### ROZHODNUTÍ ZMĚNA V UŽÍVÁNÍ STAVBY

stavby „Bytová jednotky ve 2. nadzemním podlaží na kanceláře v domě čp. 423 v ul. Na Valích v Lounech (dále jen "stavba") na pozemku p. č. 302 v katastrálním území Louny.

## **Stanovisko k projektové dokumentaci na akci: „Zřízení kanceláří ve 2.NP domu č.p. 423, ulice Na Valích, Louny – změna využití bez stavebních úprav“**

## Stanovisko dotčeného orgánu státní správy na úseku požární ochrany

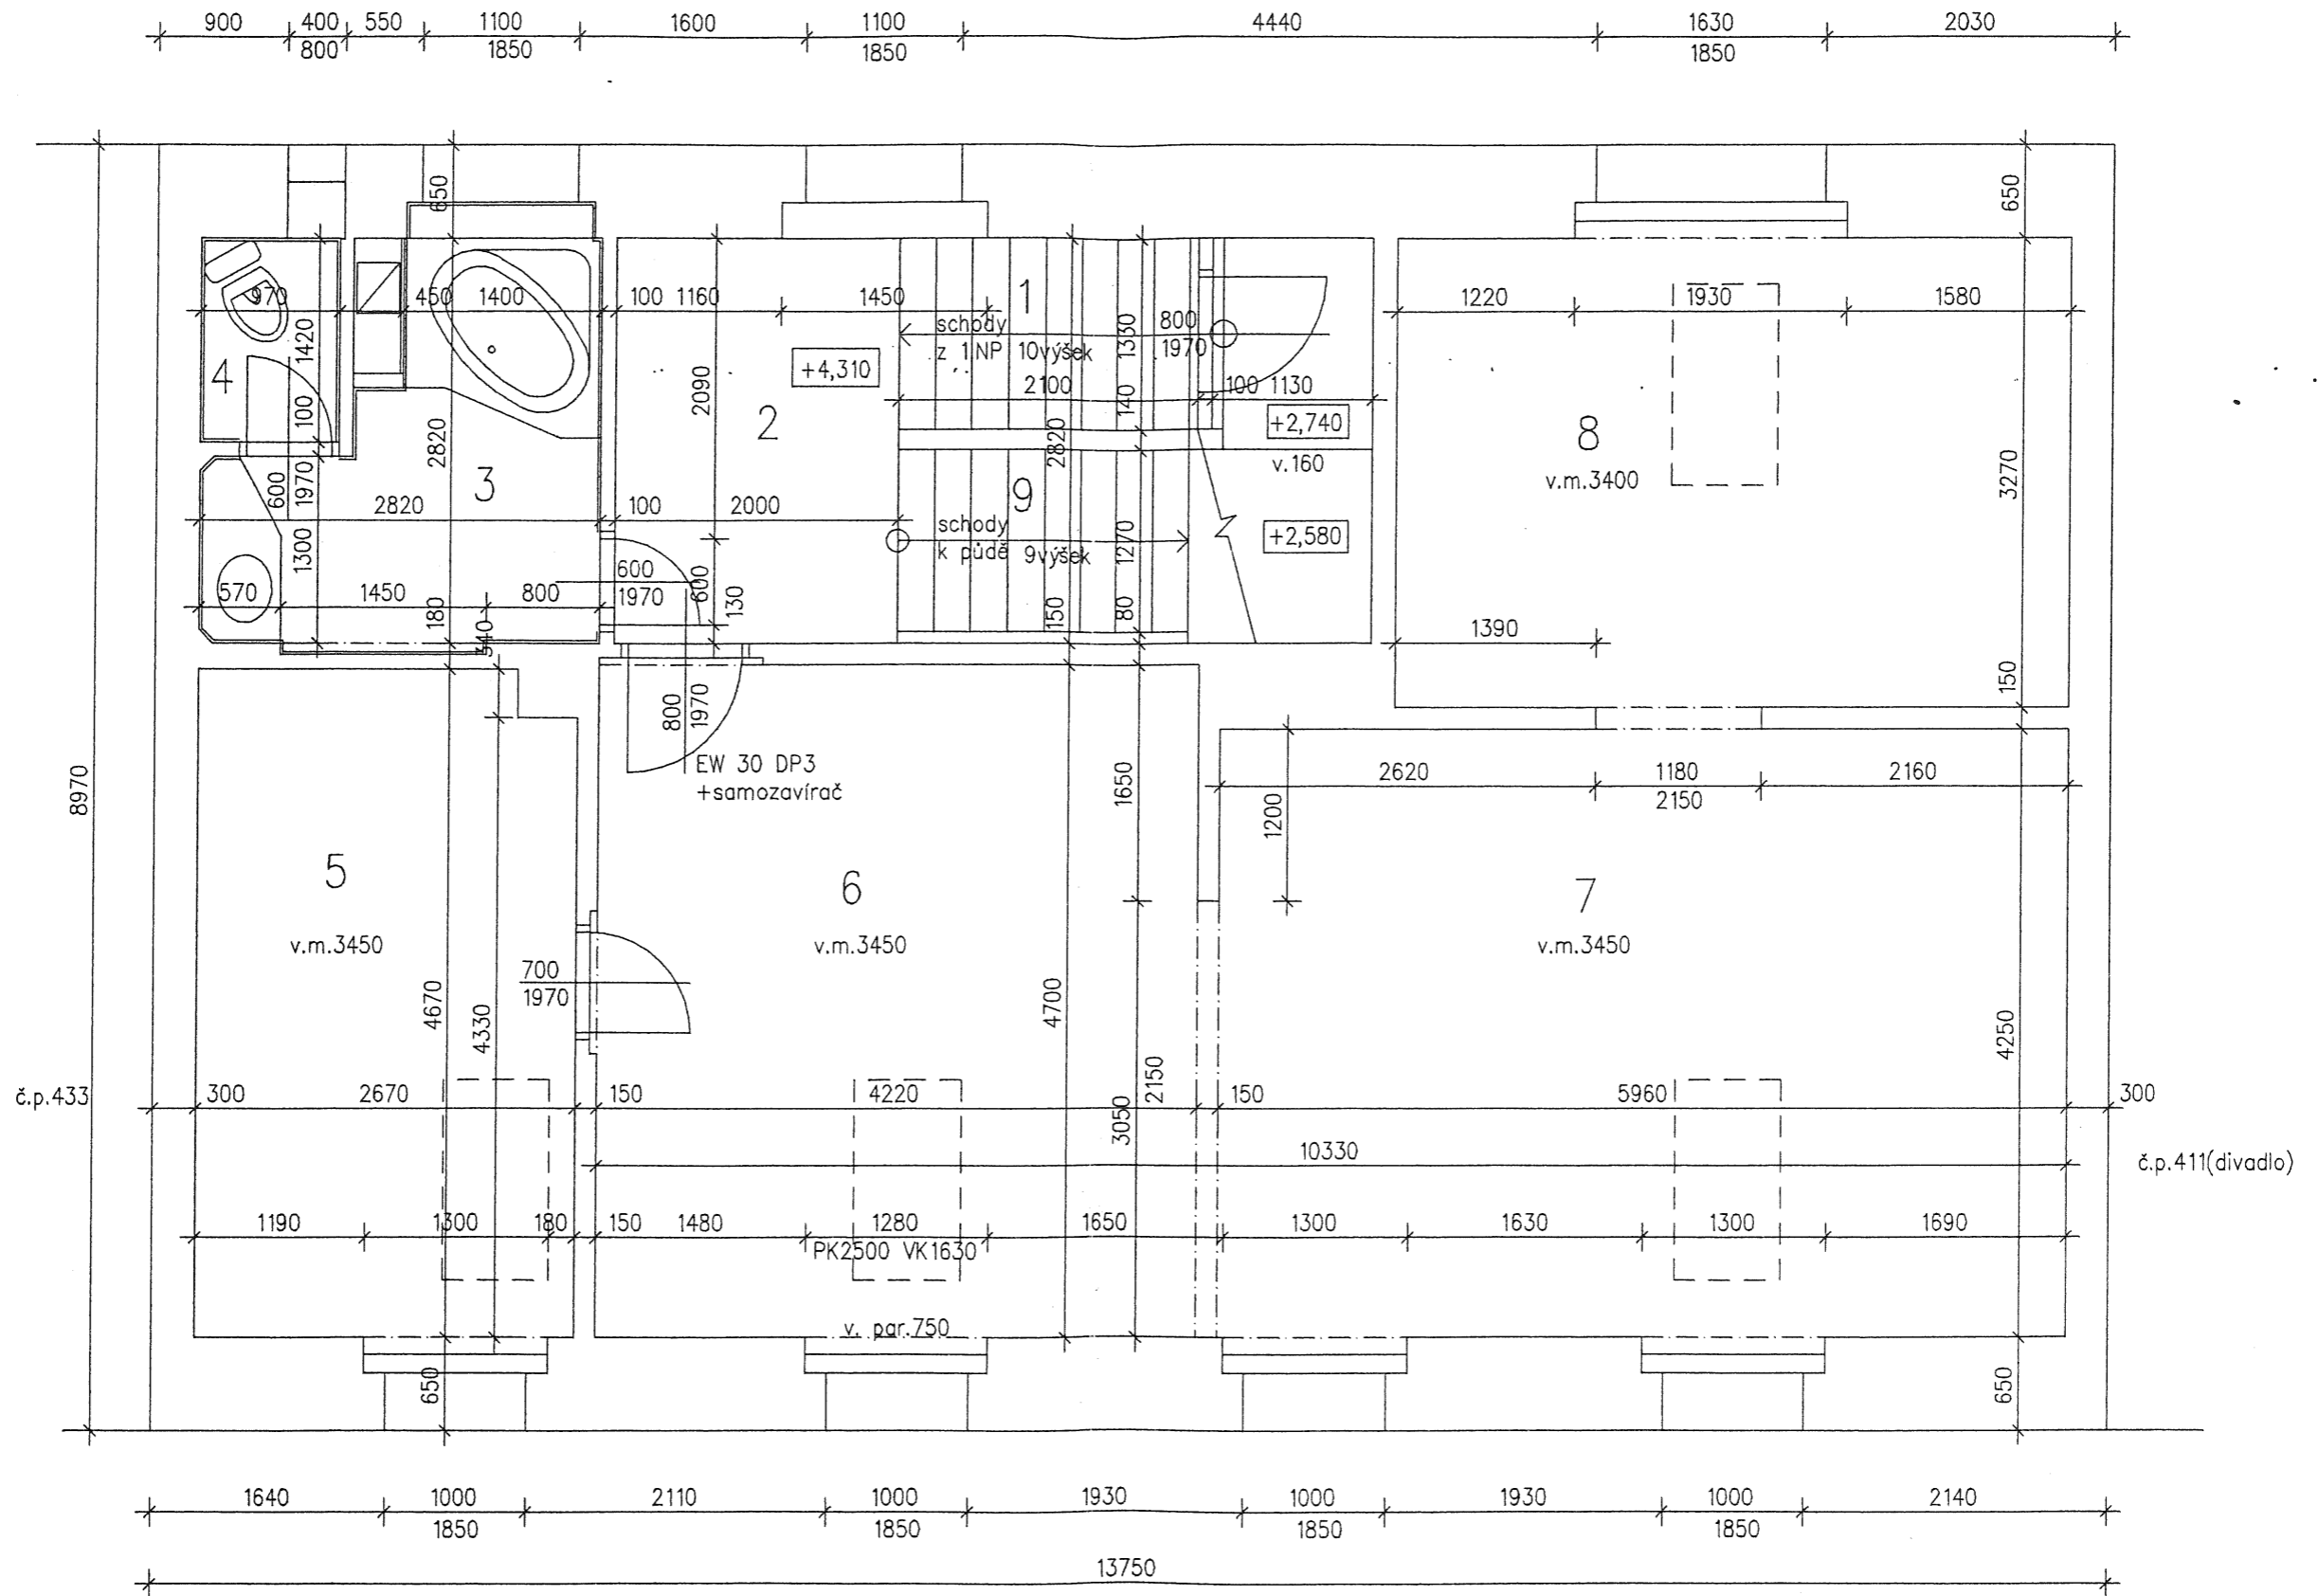
- 1. V kancelářích ve 2. NP bude trvale zaměstnáno max. 5 osob.**
- 2. Stěny okolo WC a umývadla budou opatřeny omyvatelným obkladem do výše min. 1800 mm - dle ČSN 73 4108 Šatny, umývárny a záchody.**
